监理通知单

工程名称:山东神宇机械制造 6MW 分布式屋顶光伏电站项目

编号: SDSY-ZHJL-007

事由: 关于施工质量事宜

常州正衡电力工程监理有限公司
工程名称: 山东神宇机械制造 6MW 分布式屋顶光伏电站项目
施工部位: 电缆敷设
当前日期: 2017年5月14日

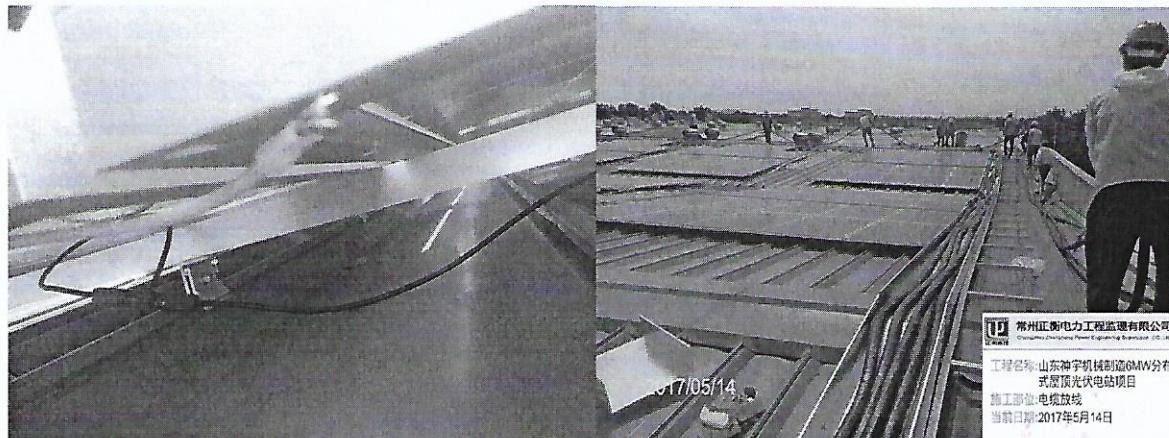
3、3*300 电缆放线过程中有绝缘层外皮刮擦破损情况, 且在电缆桥架内摆放不规整, 电缆交错摆放。

4、电缆穿桥架孔未安全防护, 空洞尖锐易对电缆造成损伤。

常州正衡电力工程监理有限公司
工程名称: 山东神宇机械制造 6MW 分布式屋顶光伏电站项目
施工部位: 组件安装
当前日期: 2017年5月14日

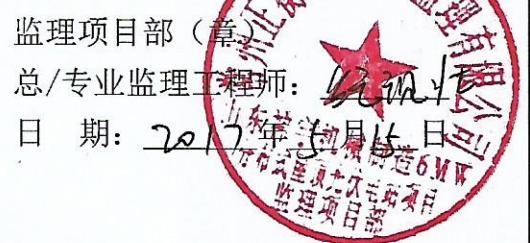
1、组件间接地线压固不实情况较多。

2、组件安装南北阵列不整齐, 呈锯齿状。东西小阵列安装不整齐, 有错牙情况, 整体不美观。
